<b>INFORME FINAL DE AUDITORÍA INTERNA</b>	Código: EI_FO_04
		Versión: 9
		Vigente desde: 15/09/2021

INFORME FINAL AUDITORÍA DE SEGUIMIENTO A LA EFECTIVIDAD DEL PLAN DE MEJORAMIENTO POR PROCESOS - GESTIÓN DE LA IMPLEMENTACIÓN DE LA NORMA TÉCNICA COLOMBIANA NTC 6047 DE 2013. RELACIONADA CON LA ACCESIBILIDAD AL MEDIO FÍSICO, ESPACIOS DE SERVICIO AL CIUDADANO EN LA ADMINISTRACIÓN PÚBLICA, EN PARQUES NACIONALES NATURALES DE COLOMBIA - SEDE CENTRAL.

Bogotá, 30 de abril de 2023

Imagen No. 47 Aires Acondicionados.

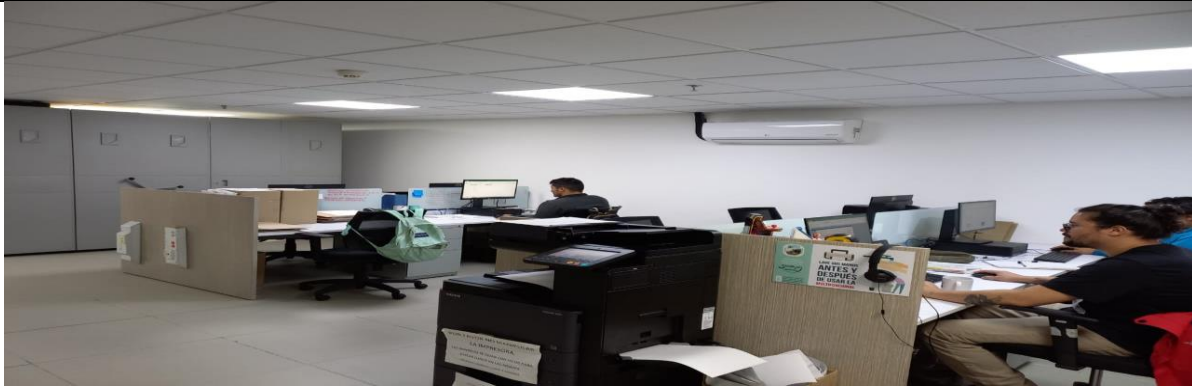
**NO CONFORMIDAD No 16:** “...Respuesta dada por: FAMOC DEPANEL mediante Orfeo No 20234600037472 del 31 de marzo del 2023...”.Las restricciones de diseño que tiene éste y cualquier otro edificio de la época, impiden el montaje de sistemas de ventilación natural, por esta razón, la infraestructura instalada por FAMOC DEPANEL, incluyó el montaje y puesta en funcionamiento de sistemas de aire acondicionado, los cuales además de brindar una temperatura de confort, permiten la renovación y filtrado del aire. Es importante resaltar que dichos equipos se encuentran operando, sin embargo, se ha podido evidenciar que la entidad no tiene una política o protocolo de encendido y apagado de los mismos durante las jornadas laborales. Como de costumbre, estamos a su disposición para ampliar o precisar cualquier inquietud que surja al respecto...”.

**VERIFICACIÓN GRUPO DE CONTROL INTERNO:** No se evidenció cumplimiento de la acción planteada que permita subsanar la No Conformidad de acuerdo a lo establecido en el plan de mejoramiento. Por lo tanto, se observa que la efectividad de la No Conformidad No 5, no se cumple debido a que no se adelantaron las acciones por la empresa FAMOC DEPANEL.

Imagen No. 32 Sede Central

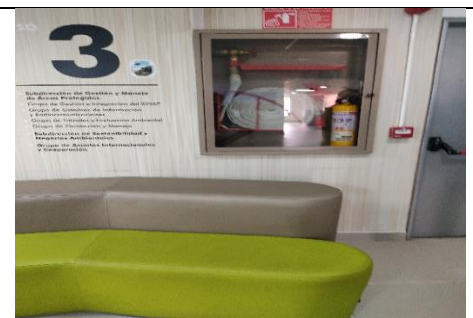
En los espacios donde se accede a los equipos del sistema contraincendios (red de agua, y extintores) piso 2 y 3, se evidenció que no se encuentran despejados, están siendo obstruidos por presencia y ubicación de sillas o sofás de recepción.

**NO CONFORMIDAD No. 20:** *“...Respuesta dada por: FAMOC DEPANEL mediante Orfeo No 20234600037472 del 31 de marzo del 2023...”*.

**VERIFICACIÓN GRUPO DE CONTROL INTERNO:** No se evidenció cumplimiento de la acción planteada que permita subsanar la No Conformidad de acuerdo a lo establecido en el plan de mejoramiento. Por lo tanto, se observa que la efectividad de la No Conformidad No 20, no se cumple debido a que no se desarrollaron las acciones por la empresa FAMOC DEPANEL.

Imagen No. 34 Sede Central

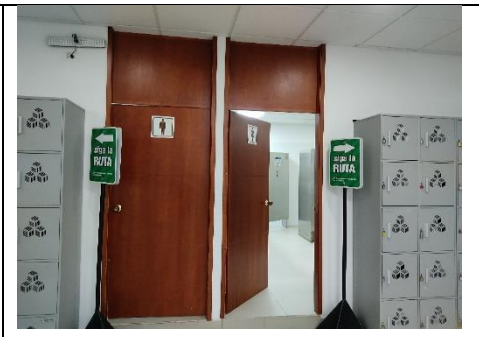
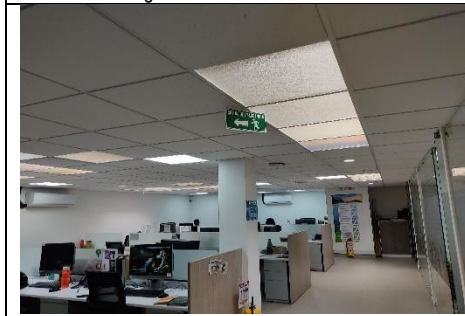
La instalación o fijación de las señales no se ajusta a lo establecido por la norma por cuanto se encuentran instaladas a una altura superior a 1.60 m. no son de fácil acceso, no es posible tocarlas y leer con los dedos por personas en sillas de ruedas o de baja estatura.

**NO CONFORMIDAD No. 23:** "...Respuesta dada por: FAMOC DEPANEL mediante Orfeo No 20234600037472 del 31 de marzo del 2023..."

**VERIFICACIÓN GRUPO DE CONTROL INTERNO:** No se evidenció cumplimiento de la acción planteada que permita subsanar la No Conformidad de acuerdo a lo establecido en el plan de mejoramiento. Por lo tanto, se observa que la
